监理工程师通知单

工程名称: 沽源县平定堡镇 150MW 风电项目

编号: GYXTXFD—ZHJL—B.02—010

主题: 风机基础施工质量问题

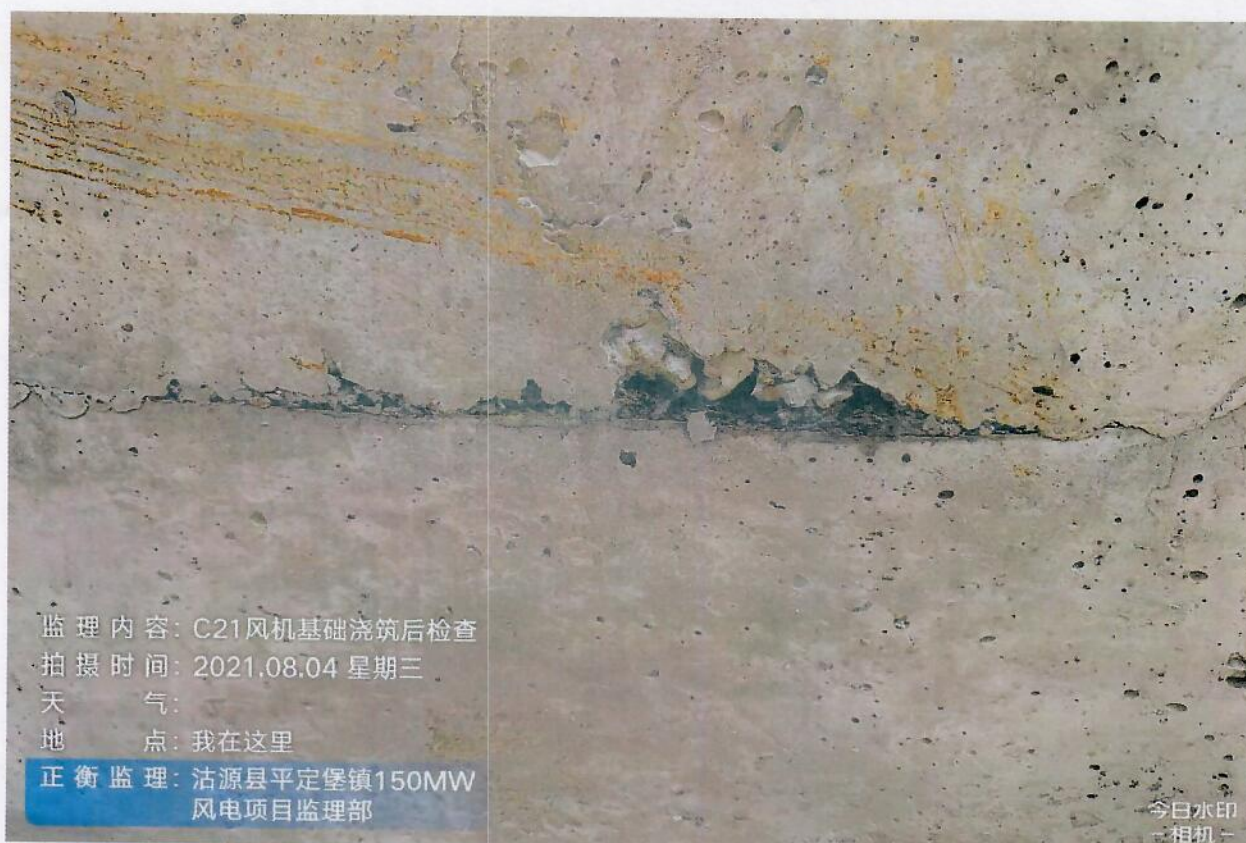
问题1: 回填土没有分层压实, 不符合设计图纸和规范要求

问题2: 漏振或振捣不到位。

以上问题要求立即采取措施限期整改, 并经验收合格后方可进行下道工序作业, 并及时回复监理部。
